Vorlagenummer: BV/24/108
 Vorlageart: Beschlussvorlage
 Öffentlichkeitsstatus: öffentlich

Beschlussvorlage über das gemeindliche Einvernehmen Antrag auf Vorbescheid: „Anbau von 4 Aufzugschächten mit Treppenhausauswechslung, Anbau von Balkonen nach Abriss und Aufstockung eines Penthouses an ein Wohngebäude – Dünstraße 49, 50, 51, 52, 53, 54, 55“

hier: Antrag auf Befreiung nach § 31 Abs. 2 BauGB von den Festsetzungen des Bebauungsplanes Nr. 7/8 „Neubinz“ der Gemeinde Ostseebad Binz (Baufeld und Geschossigkeit) sowie Antrag auf Eintragung einer Baulast

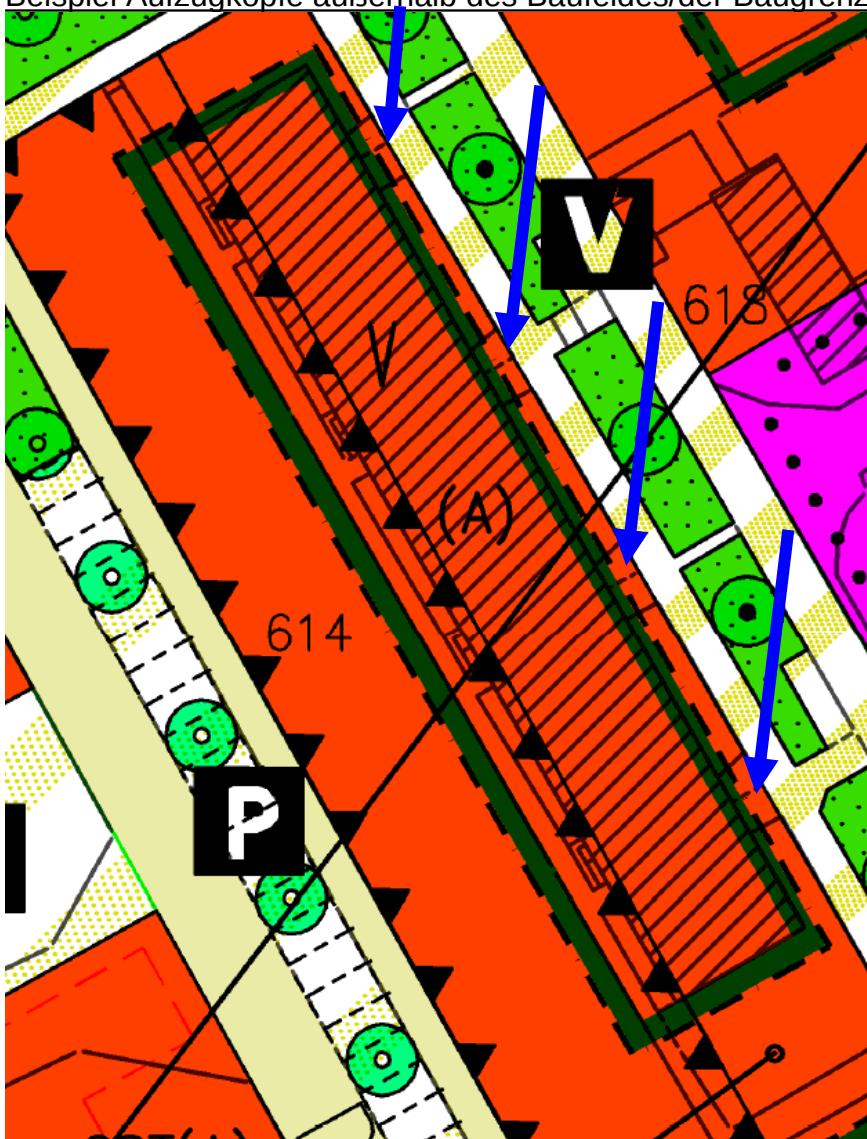
„Die Notwendigkeit der Übernahme der grenzüberschreitenden Abstandsflächen in eine Abstandsflächenbaulast ergibt sich aus den bautechnischen Erfordernissen des Anbaus der Aufzüge an den vier straßenseitigen Eingängen der Dünestrassse 49-55.

Die Wohnungen sollen barrierefrei erreichbar werden. Daher ist der Ausbau der Bestandstreppenläufe und die Montage von neuen, in einem Zug durchgehenden Treppenläufen und Podesten erforderlich. Die neuen Treppenläufe und Podest sind dadurch konstruktiv länger und passen daher nicht mehr in das Bestandsgebäude. Die Treppenhäuser müssen darum etwas vergrößert werden. Diese Erweiterung kann nur in Richtung des Wohnweges erfolgen. Eine andere Möglichkeit besteht leider nicht, da sonst Fenster zugebaut werden oder Räumlichkeiten innerhalb der Wohnungen abgegeben werden müssten.

Resultierend aus der derzeitigen Wohnsituation mit viel Nachfrage nach Wohnraum kann eine solche Vorgehensweise nicht in Erwägung gezogen werden. Die notwendige Abstandsflächenbaulast soll geringstmöglich angesetzt werden. Eine weitere Reduzierung der Abstandsfläche durch den Einsatz einer verminderten Überfahrt des Aufzugs wird geprüft. Allerdings entstehen der Genossenschaft als Bauherr damit höhere Kosten in der Aufzugstechnik.

Wir ersuchen aus den genannten Gründen um eine Zustimmung zur Übernahme der Abstandsflächenbaulast auf dem Grundstück 601/4 Flur 2 Binz.

In der Vergangenheit fanden bereits Baulasteneinträge zugunsten des Wohnungsbaus die gemeindliche Zustimmung (siehe Beispiele Anlage Verpflichtungserklärungen). Sofern das gemeindliche Einvernehmen zur straßenseitigen Überschreitung der Baugrenze erteilt wird, bedingt dies die gleichzeitige Zustimmung zur Eintragung einer Abstandsflächenbaulast auf dem gemeindlichen Flurstück 601/4 der Gemarkung Binz, Flur 2.

Die Baulasteintragung erfolgt dabei entgeltlich entsprechend eines von der Wohnungsgenossenschaft zu beauftragenden Gutachtens.
